Prise de position relative à l'avis de la Commission d'Aménagement du 19 décembre 2024 concernant le dossier de modification ponctuelle du PAG de Rosport-Mompach « MIX-r »

Prise de position relative à l'avis de la Cellule d'évaluation du 19 décembre 2024 concernant le dossier de modification ponctuelle du plan d'aménagement particulier « quartier existant » de la commune de Rosport-Mompach, dénommé « MIX-r »

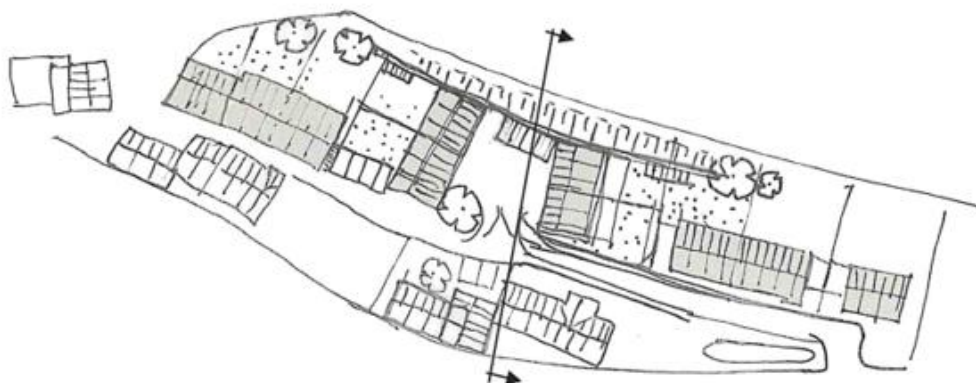
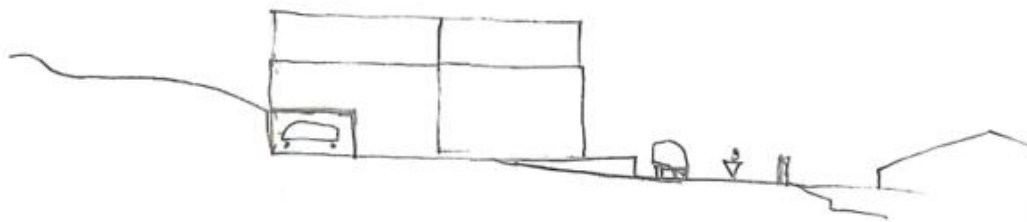
- pour la localité de Girst : (MP1 - superposition d'une nouvelle zone PAP NQ) En ce qui concerne le schéma directeur, la commission rend attentif au fait qu'il génère davantage de déblai alors que le hangar et l'étable existants implantés sur la partie nord du terrain semblent être surélevés par rapport à la voie de desserte privée.

- Surélever davantage celle-ci serait néfaste pour les constructions inférieures. Afin de préserver la morphologie du tissu bâti de la localité et de réduire le déblai, il est proposé de plutôt implanter les maisons le long de la voie résidentielle projetée et de maintenir la topographie à l'arrière (plateau des constructions agricoles précitées, dépourvues du scellement actuel). Cela réduirait l'envergure projetée du mur de soutènement.

- Quant au parking regroupé, elle constate que la pente et le carrefour existant avec le CR ne sont pas optimales.
 - L'intégration des gabarits existants et l'ambiance de venelle côté ouest est, quant à la morphologie du tissu bâti existant, appréciée.

L'adaptation du schéma directeur proposée par la CA est acceptée. Les chiffres seront définis pour que, après application du Pacte logement, le nombre de logement total se limite à 12 unités de logement.
